S. MICHELE ALLA PORTA, VIA

1403

Descrizione prestazionale dell'intervento

Foto del rilievo

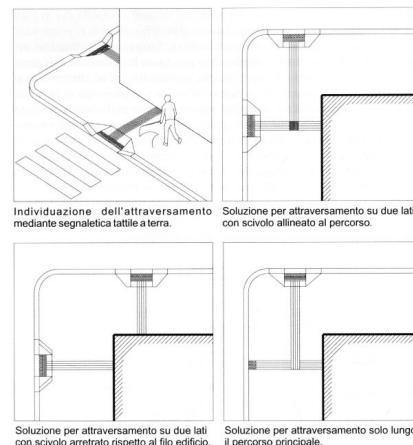
Criticità

Inadeguatezza di segnalazione tattile per non vedenti

Intercettazione dell'attraversamento pedonale attraverso la **collocazione di adeguata segnaletica tattile sul marciapiede**.
Se non vi è semaforo, sarà sufficiente sbarrare il marciapiede, all'altezza del centro della zona zebra, con il Codice di DIREZIONE RETTILINEA che terminerà 40 cm prima del confine fra scivolo e zona carrabile con il Codice di PERICOLO VALICABILE che deve coprire tutta la luce dello scivolo.

Materiale suggerito: **Tipo LogesVetEvolution**
